AUTORIDAD NACIONAL
DE LICENCIAS AMBIENTALES

COMUNICACIÓN
ACTO ADMINISTRATIVO

Referencia: Expediente: LAM5678
Asunto: Comunicación Resolución No. 00391 del 20/03/2018

Figura 2.5 Áreas de Influencia Indirecta y Directa Físico-biótica del proyecto

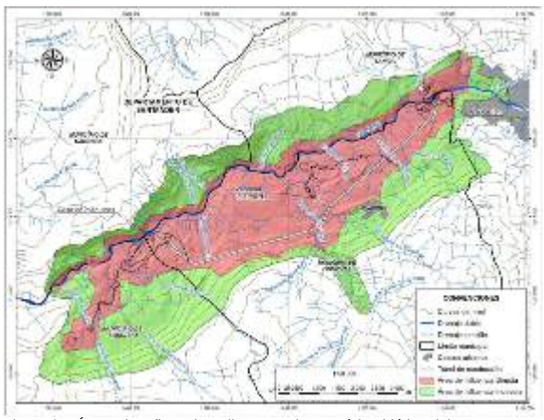
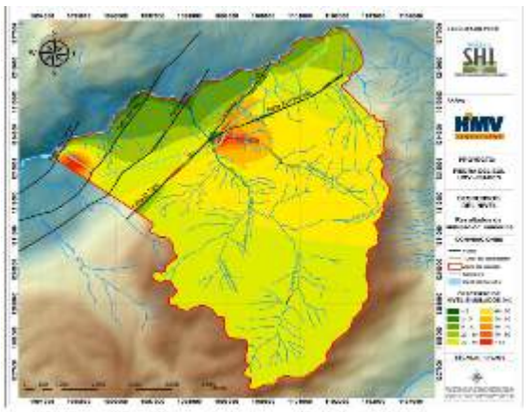
Además, una comparación entre la Figura 2.5 Áreas de Influencia Indirecta y Directa Físico-biótica del proyecto, presentado por la empresa en el capítulo 2, página 8 y la Figura 3.54 Zona de posible afectación del túnel de conducción. Escenario A (capitulo 3, página 139), muestra una incoherencia entre lo planteado como áreas de afectación en lo que respecta al recurso hídrico subterráneo. Se evidencia un análisis aislado y parcializado, excluyendo al casco urbano de Pinchote y la cuenca hidrológica de la quebrada La Pinchota del Área de Influencia Directa - AID, siendo estas, las áreas de mayor afectación por abatimiento de los niveles simulados.

Por lo anterior esta Autoridad considera que la metodología utilizada para llevar a cabo los modelos hidrogeológicos es adecuada. Sin embargo, existieron inconsistencias en la delimitación y justificación del área de influencia física del proyecto. En consecuencia, esta autoridad ratifica lo expuesto en la Resolución objeto de alzada.

Figura 1 Localización de Áreas de importancia para la Conservación de aves en al área de influencia del Proyecto Hidroeléctrico
Fuente: SIG ANLA.01/02/2018,

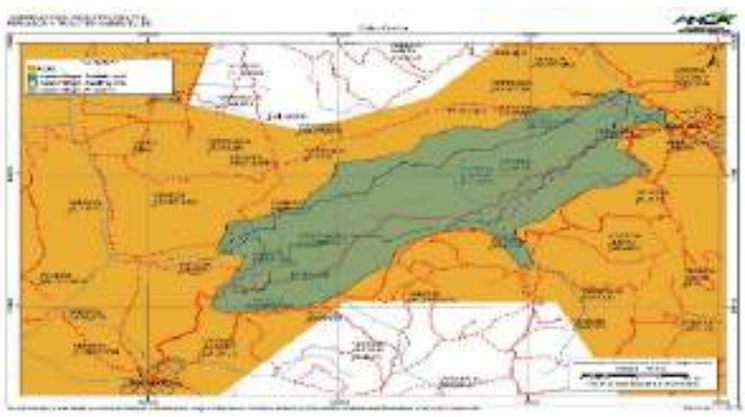
Por lo anterior, es dable señalar que la sociedad ISAGEN S.A. E.S.P no realizó un análisis que permita esclarecer cuales fueron los elementos técnicos que dan soporte a la definición del área de influencia, por lo que se considera que no da cumplimiento a lo establecido en el numeral 2.3 del artículo primero del Auto 2766 del 03 de septiembre del 2012, en relación a justificar técnicamente la determinación de la definición del Área Influencia Indirecta -AII del proyecto desde los componentes (…) y biótico (…), por tanto, esta Autoridad se reitera que el Área de Influencia del Proyecto no fue delimitada conforme a los Términos de Referencia HE-TER-1-01 ni de acuerdo a lo solicitado en el Auto 2766 del 2012.

Aunado a lo anterior, la ausencia de información en la caracterización biótica relacionada en las Áreas de Importancia para la Conservación de Aves – AICA, teniendo en cuenta que toda el área de influencia del proyecto se encuentra sobrepuesta al AICA CO074 (Bosques Secos del Valle del Río Chicamocha), establecida desde el 2008 y cuyo principal objetivo es determinar el estatus, la distribución y los requerimientos ecológicos de dos especies de aves endémicas del cañón del Chicamocha y críticamente amenazadas: el Cucarachero de Nicéforo (Thryothorus nicefori) y el Colibrí Ventricastaño (Amazilia castaneiventris)4, información de carácter relevante para el análisis de la caracterización y contenido del Estudio de Impacto Ambiental-EIA. También para dicha área se establecen endemismos a nivel de especie y subespecie, como el de Ortalis columbiana, Myiarchus apicalis, Momotus

Figura 2.5 Áreas de Influencia Indirecta y Directa Físico-biótica del proyecto.

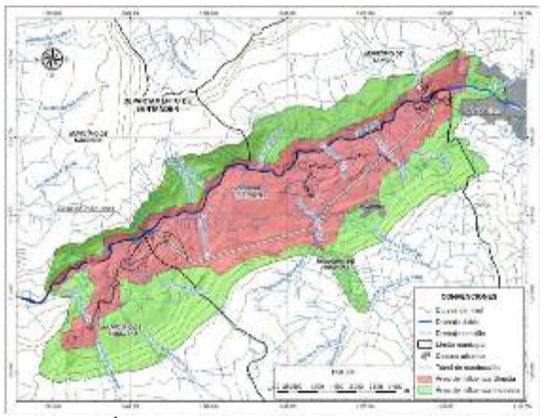
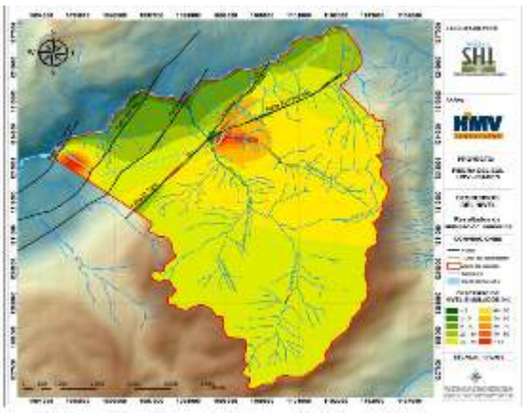
Una comparación entre la Figura 2.5 Áreas de Influencia Indirecta y Directa Físico-biótica del proyecto, presentado por la empresa en el capítulo 2, página 8 y la Figura 3.54 *Zona de posible afectación del túnel de conducción. Escenario A* (capitulo 3, página 139), muestra una incoherencia entre lo planteado como áreas de afectación en lo que respecta al recurso hídrico subterráneo. Se evidencia un análisis aislado y parcializado, excluyendo al casco urbano de Pinchote y la cuenca hidrológica de la quebrada La Pinchota del área de influencia directa, siendo estas, las áreas de mayor afectación por abatimiento de los niveles simulados.

Figura 3.64 DHI para manantiales y quebradas y descensos simulados con el modelo numérico

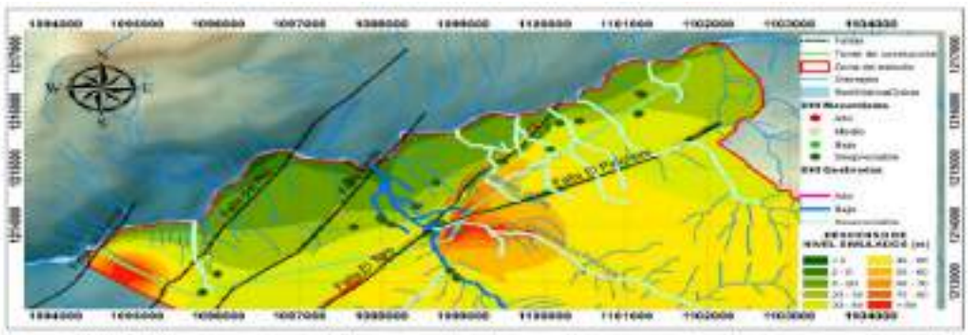
La comparación realizada en el documento (Figura 3.64; capitulo 3; página 156) y en el cual resalta la coherencia relativa entre el modelamiento numérico y el DHI, generando una alerta de monitoreo en la quebrada La Laja. Sin embargo, se evidencia ciertas incongruencias en el análisis comparativo. Por ejemplo: para la modelación matemática la mayor afectación por el abatimiento de niveles en la zona, se encuentra localizada en la confluencia de los sistemas de fallas de El Toro y El Pinchote, siendo la Quebrada La Pinchota, el drenaje con mayor afectación, mientras que el método DHI considera despreciable la afectación para este cuerpo de agua. Por otro lado, los manantiales se consideran de muy baja afectación (despreciable por utilizar el término propuesto) con la metodología DHI y en una zona con descensos entre 20 y 40 metros de abatimiento.

Figura 3.64 DHI para manantiales y quebradas y descensos simulados con el modelo numérico

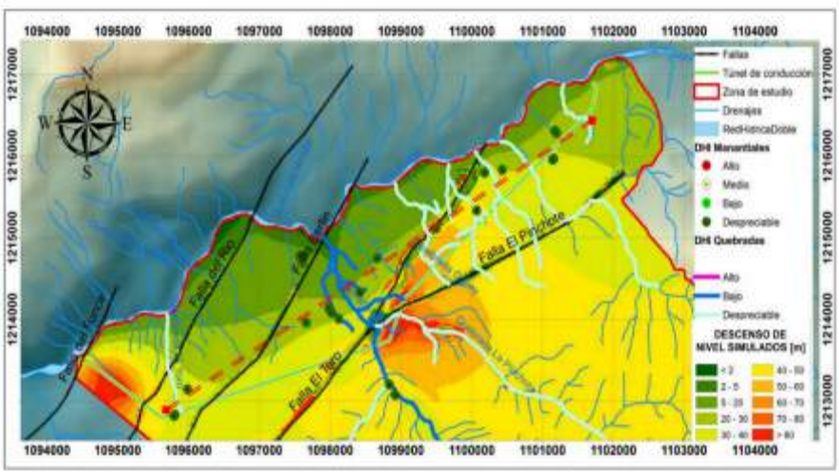
En relación con las variaciones del nivel freático la modelación numérica muestra un descenso en los niveles de 5 hasta 40 metros, sobre el corredor de descarga que conforman los manantiales inventariados y que son altamente sensibles a cualquier fluctuación por mínima que esta sea. Este impacto tendría un carácter irreversible si se tiene en cuenta la descripción presentada en el Estudio de Impacto Ambiental- EIA, por lo que su importancia estaría en crítico. Ahora bien, el análisis con el método DHI considera despreciable la afectación para los cuerpos de agua y los manantiales, por lo que la importancia de este impacto estaría como bajo a muy bajo. Razón por la cual, esta Autoridad no encuentra coherencia en los resultados presentados.

Figura 2.5 Áreas de Influencia Indirecta y Directa Físico-biótica del proyecto.

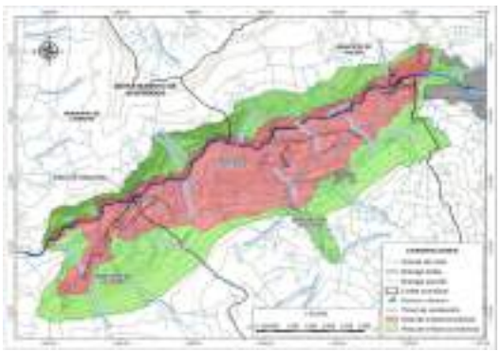
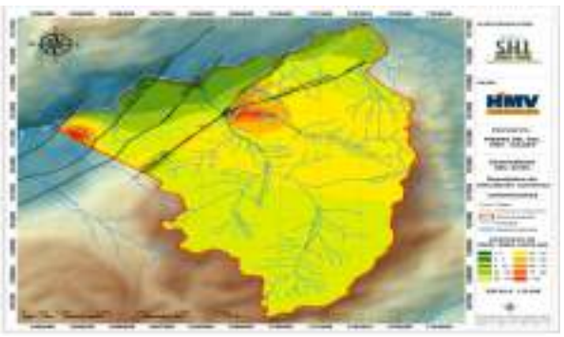
Además, una comparación entre la Figura 2.5 *Áreas de Influencia Indirecta y Directa Físico-biótica del proyecto*, presentado por la empresa en el capítulo 2, página 8 y la Figura 3.54 *Zona de posible afectación del túnel de conducción. Escenario A* (capitulo 3, página 139), muestra una incoherencia entre lo planteado como áreas de afectación en lo que respecta al recurso hídrico subterráneo. Se evidencia un análisis aislado y parcializado, excluyendo al casco urbano de Pinchote y la cuenca hidrológica de la quebrada La Pinchota del área de influencia directa, siendo estas, las áreas de mayor afectación por abatimiento de los niveles simulados.
